**DEPARTAMENT DE TERRITORI I SOSTENIBILITAT**  
**Serveis Territorials a Girona**  
**Oficina Territorial d'Acció i Avaluació Ambiental de Girona**

*Assumpte: Consulta prèvia sobre la viabilitat de l'emplaçament del projecte de parc eòlic Els Estanys (30 MW) als termes municipals de Capmany, La Jonquera i Agullana (Alt Empordà). Expedient FUE-2021-01942985 - OTAAGI20210064*

Imatge 2: Extracte del projecte Els Estanys on no es preveu ni una SET pròpia. Automàticament es parla de la SET del projecte El Ventador, un clar exemple de la intenció de fragmentar un únic projecte en dos de més petits.

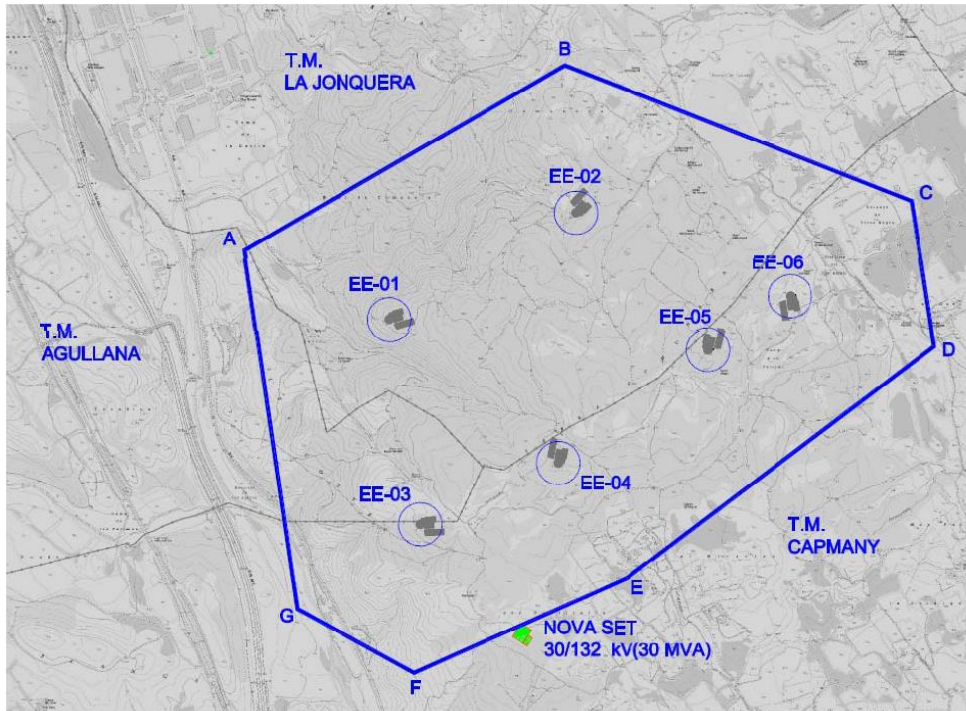
- 2- Com s'ha comentat anteriorment, és del tot sospitós que el projecte de Els Estanys no compti ni amb un projecte de SET pròpia, sinó que automàticament parli de connectar-se a la SET El Ventador, com s'ha mostrat a la imatge 2. Una altre factor que ens fa sospitar és que fins al moment, tots els projectes que hem pogut consultar, dins el polígon del parc sempre podem trobar-hi els aerogeneradors i la SET, però en aquest cas la SET queda fora de l'àmbit del parc (imatge 3), quedant llavors incompleta la definició de parc eòlic que recull el decret llei 16/2019.

Imatge 4: Observació clara del possible efecte ombra/estela que es produiria si la disposició dels aerogeneradors del PE El Ventador busqués una distribució més compacte. Rodones grogues = PE Els Estanys; Rodones vermelles = PE El Ventador.

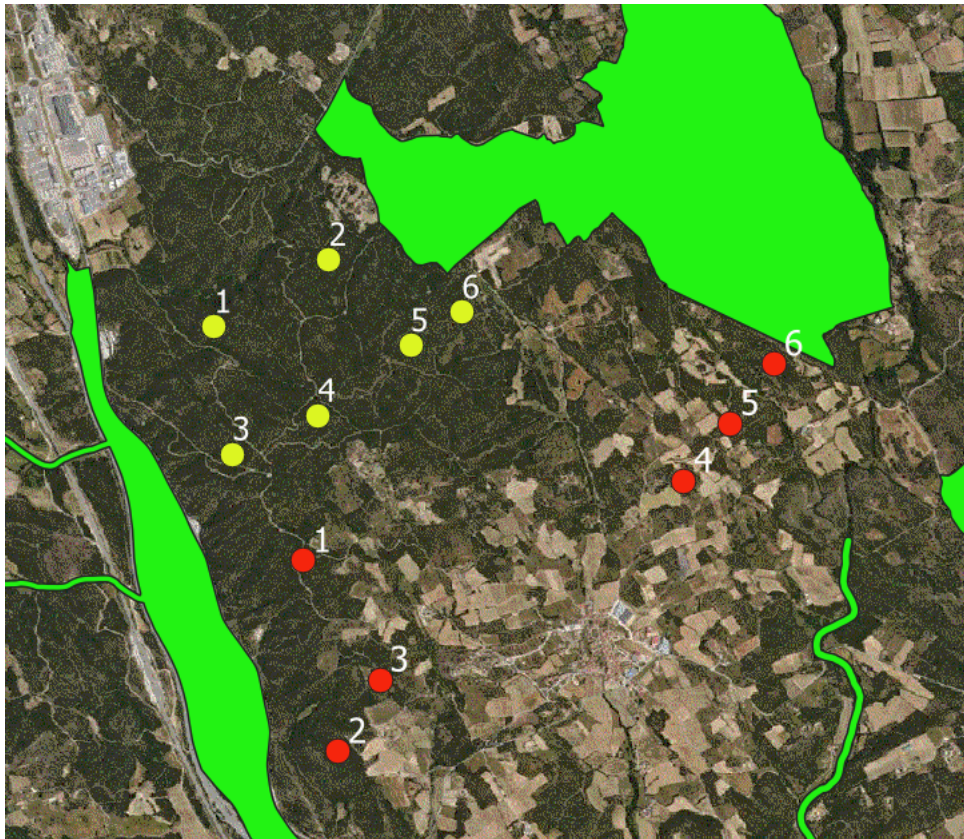
- 3- La disposició dels aerogeneradors del PE Ventador no és reflexe d'una voluntat de reduir la sensació de concentració de molins des de la perspectiva del municipi de Capmany, sinó que respon a la necessitat de no generar efectes ombra entre els dos projectes. Si mirem la distribució de tots 12 aerogeneradors (imatge 4) i tenim en compte que com consta a la documentació la orientació dels vents dominants és de N-NO, queda molt clara aquesta intencionalitat de no afectar la producció entre parcs de la mateixa empresa, en concret l'ombra/estela que generarien els aerogeneradors del PE Els Estanys sobre els del PE El Ventador.

Imatge 6: A l'esquerra, distribució dels ocells migrants al pas de la tardor i a la dreta durant la primavera. Es pot observar com a la tardor el coll del Pertús té una dominància evident, la qual es dilueix al pas primaveral.

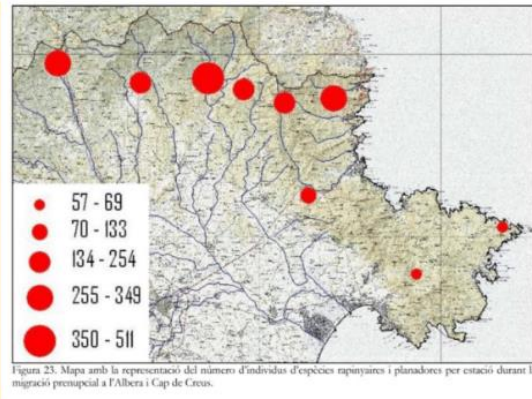
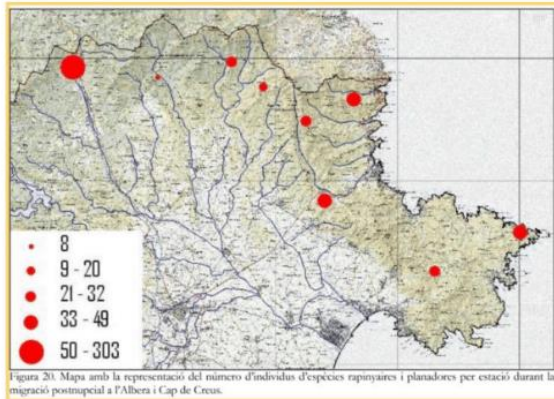
L'àmbit d'emplaçament dels aerogeneradors es situa en una zona de pas de migració d'aus. Aquesta ruta és la que connecta la plana de Figueres amb el coll del Pertús, el qual és un dels principals punts de pas de les aus migratòries per travessar els Pirineus orientals (Imatge 6 i 7).

Imatge 8: Ubicació dels molins del projecte Els Estanyets respecte als espais protegits de la zona (verd). Es pot apreciar a més a més que la disposició dels molins, es troben en forma de clara barrera respecte les possibles vies de connexió ecològiques dels espais protegits.

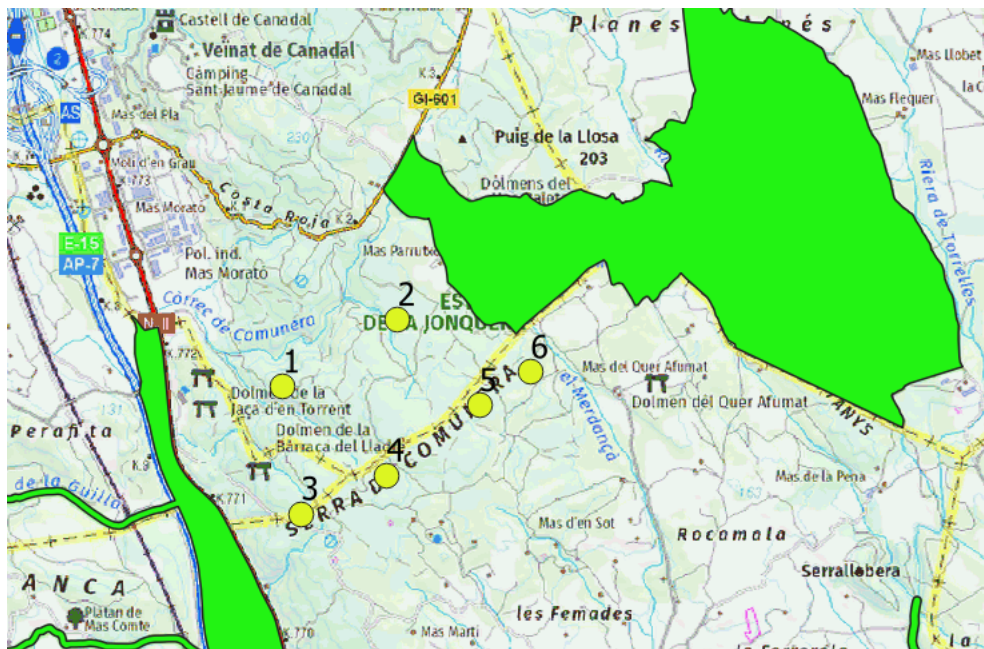
S'hi ha de sumar a tot això el fet que el projecte es situa molt proper al EIN Estanys de la Jonquera i la seva Reserva de Natural de Fauna Salvatge. Aquesta zona és utilitzada per diverses espècies d'aus (mirar Annex) per reposar i alimentar-se quan la tramuntana és molt forta i no poden sobrepassar el massís de l'Albera en el seu viatge cap a Europa. La proposta d'ubicació de l'aerogenerador 6 a uns 140 metres d'aquest

espai (Imatge 8), tot i trobar-se fora de l'àrea protegida, pot tenir un efecte desastrós sobre aquest. Ja sigui per col·lisions amb els molins com per la creació d'una àrea morta al voltant dels molins implicant que aquestes espècies abandonin l'àrea protegida i per tant suposant una afectació directe sobre la biodiversitat de la zona. A aquest fet s'hi ha de sumar que al projecte Galatea ja es preveu la construcció de molins prop d'aquest espai, pel que es podria donar la situació que perdés la seva funció ecològica (zona de repòs quan la tramuntana bufa fort i també zona d'aliment i cria) (Imatge 9) i obligar a les espècies que a dia d'avui l'utilitzen a buscar ubicacions menys favorables, tot i que s'ha d'esmentar que aquest àrea és única a la zona. Cal recordar també que, com queda recollit a la documentació aportada, hi ha una alta biodiversitat de quiròpters a la zona i que aquest grup animal és, juntament amb les aus, uns dels més afectats per la presència de molins. Algunes d'aquestes espècies presents són migradores, pel que, a part de l'afectació sobre la població resident també podria haver-hi una afectació sobre els individus durant la seva migració.

De fet, com es veu a les Imatges 8 i 9, la disposició dels molins suposaria una clara barrera entre els espais naturals protegits, especialment el corredor entre els Estanys de la Jonquera i les Basses de l'Albera. També quedaria limitada la ruta cap al coll del Pertús al quedar els Estanys de la Jonquera rodejats pels molins del PE Els Estanys i els del PE Galatea, perdent així gran part de la seva funció biològica, recollida a la documentació de l'Annex.

Imatge 11: Extensió de l'incendi de 1986, afectant clarament tot al zona de la Serra Comunera i l'actual ubicació del projecte Galatea.

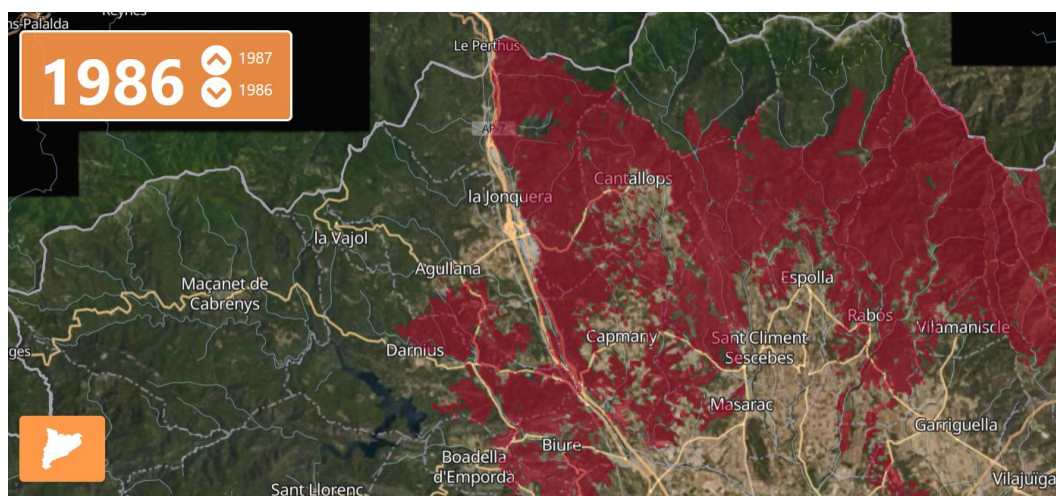
En les Imatges 11 i 12 es pot veure l'extensió dels incendis que han afectat la zona i la dinàmica de la seva extensió pel territori. Com es pot veure la ubicació proposada està al 100% afectada pels dos grans incendis i a més la seva distribució sol ser des de la Serra de l'Albera cap al sud, resseguint l'eix N-S i la direcció de la tramuntana.
